大型バス 車体装置（左側ミラーステー）のリコールについて

リコール番号 5723

改善箇所説明図

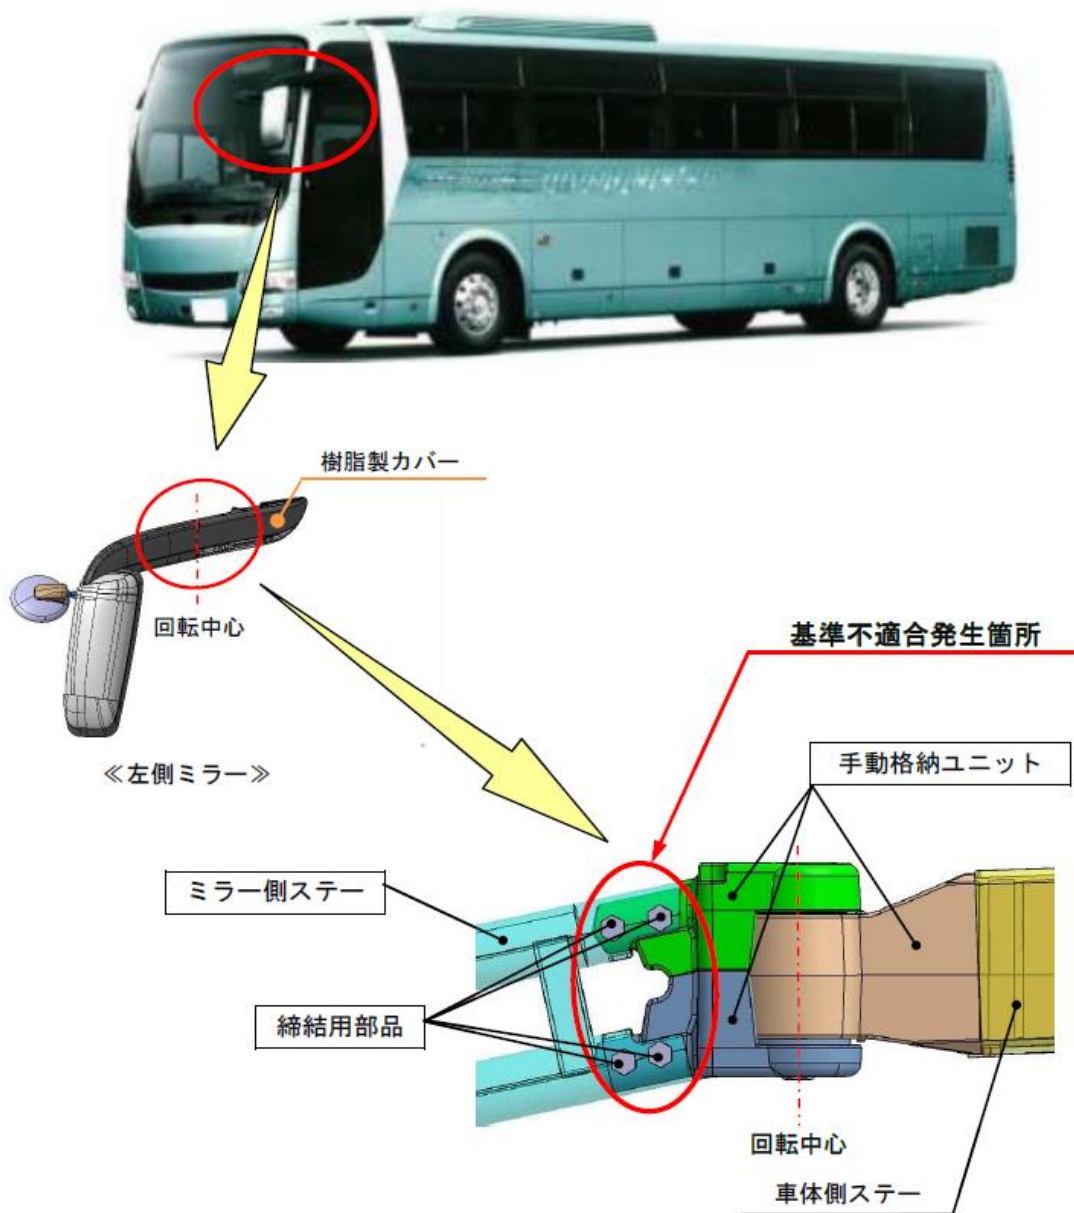
手動格納式左側ミラーにおいて、評価方法の検討が不十分のため、走行時の振動等により手動格納式ユニットのユニットフランジ部に亀裂が生じることがある。そのため、そのままの状態で使用を続けると亀裂が進展して、最悪の場合、ミラーが脱落するおそれがある。

全車両、手動格納ユニット、ミラー側ステー、およびこれらの締結用部品を対策品に交換する。

注：□ は、交換部品を示す。
